BRUSSEL STEDENBOUW EN ERFGOED
Directie Monumenten en Landschappen
De Heer T. WAUTERS
Directeur
CCN-Vooruitgangstraat 80 - bus 1
1035 Brussel

Betreft : BRUSSEL. Van Arteveldestraat 70 – Voormalig pakhuis van de firma Absalon. Restauratie en renovatie van de beschermde delen, afbraak en nieuwbouw van een woningcomplex. Advies van de KCML voorafgaand aan het indienen van de aanvraag tot unieke vergunning.

In antwoord op uw brief van 5/07/2018 met bovengenoemde referentie, sturen wij u de bemerkingen van onze Commissie, geformuleerd tijdens haar vergadering van 22/08/2018 over hoger vermelde werken.

Ter vergelijking, de geplande toestand

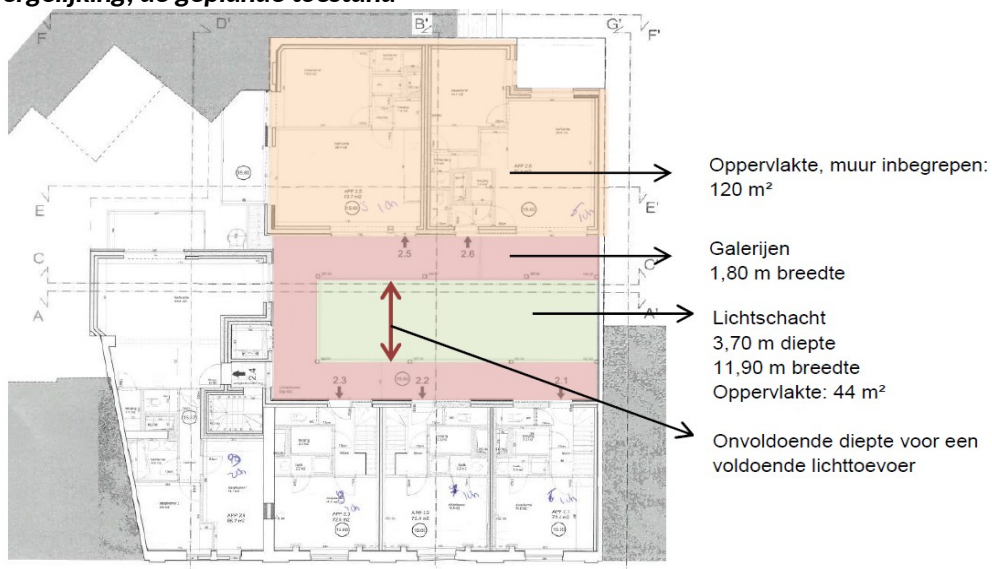
Rekening houdend met de opmerkingen betreffende het bouwblok aan de straatzijde, formuleert de Commissie hetzelfde voorbehoud bij het voorziene gebouw aan de achterzijde. Door de hoge verdichting van het binnenbouwblok boet ook deze zone in aan kwaliteit.

- de glazen koepel herwaarderen en adequater integreren. Het appartement op de hoogste verdieping van de nieuwbouw neemt vrij onhandig de vorm aan van de glaskap. Nochtans maken de ongewoon grote omvang van de spectaculaire glaskap net deel uit van de architecturale en erfgoedkundige waarde van het geheel en verlenen de koepel zijn intrinsieke waarde;

De KCML vraagt een haalbaarheidsstudie uit te voeren m.b.t. de inplanting van het nieuwe bouwblok op het perceel en te onderzoeken hoe men dit kan koppelen aan een beter behoud van de bestaande structuur en aan een betere lichtinval. Onderstaand schema zou daarbij als uitgangspunt kunnen dienen (schema's opgesteld door B.S.E.).

Mogelijke alternatieve inplanting

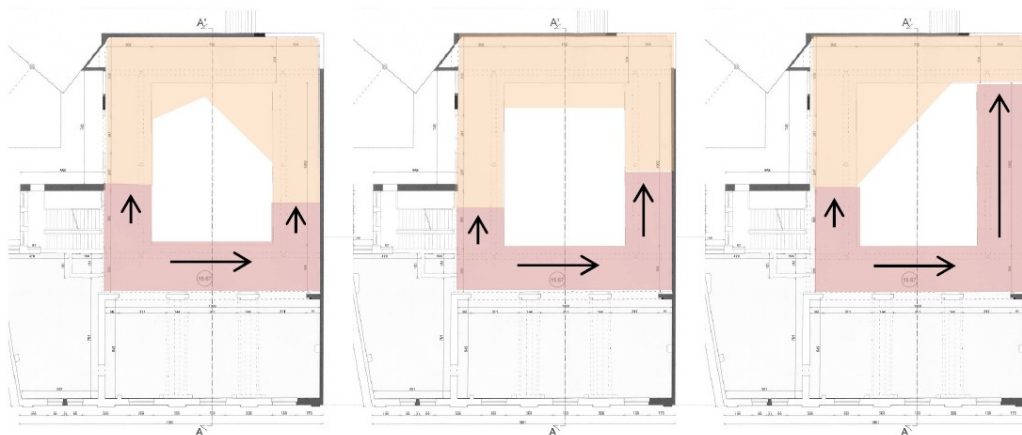
Schema van het principe met een plateau voor een uitbating van 90 à 100 m² en een atriumdiepte van minstens 9,50 m die beter de bestaande structuur van het goed in aanmerking neemt.
